# Hørings svar til Forslag til ny byggteknisk forskrift (TEK17)

JM har vedlagt denne skissen:

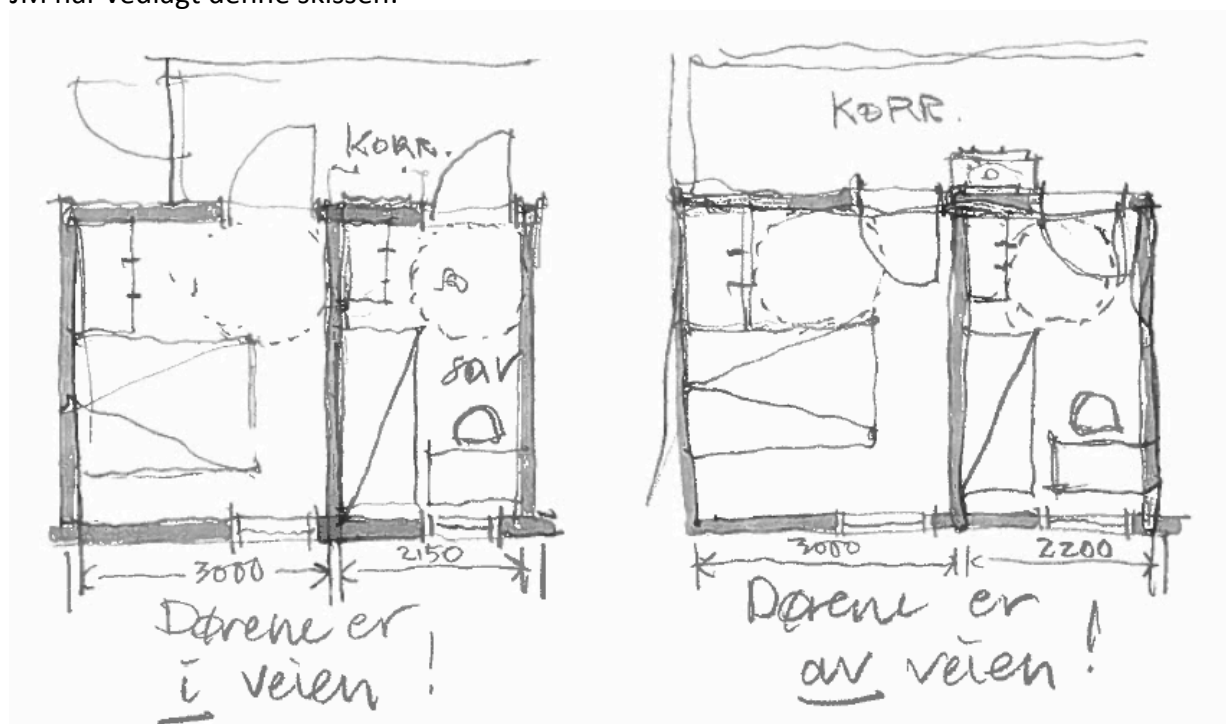
JM Norge AS har forelagt Universell utforming AS problemstillingen vedrørende dørslag og rullestolsirkel som overlapper og hvilke konkrete konsekvenser dette vil ha for en rullestolbruker. Problemet er særlig aktuelt i forbindelse med soverom i tilgjengelig boenhet der kjøpere opplever utadslående dører i korridor som negativt.

22.10.2012 testet Universell utforming AS og JM i målestokk 1:1 sammen med rullestolbruker konsekvensen av innadslående dør tilsvarende den i det minste soverommet helt til høyre på skissen.

Konklusjonen ble at så lenge fri sideplass ved dør og til vindu er oppfylt, og rullestolsirkelen er innpasset som på skissen, vil overlapp ikke forhindre rullestolbruker å åpne eller lukke døren med verken høyre eller venstre hånd inne i soverommet.

Universell utforming AS er derfor av den oppfatning at veiledningens krav til overlapp bør kunne begrenses til fast innredning, og at overlapp bør kunne aksepteres også i forhold til betjening av dører.
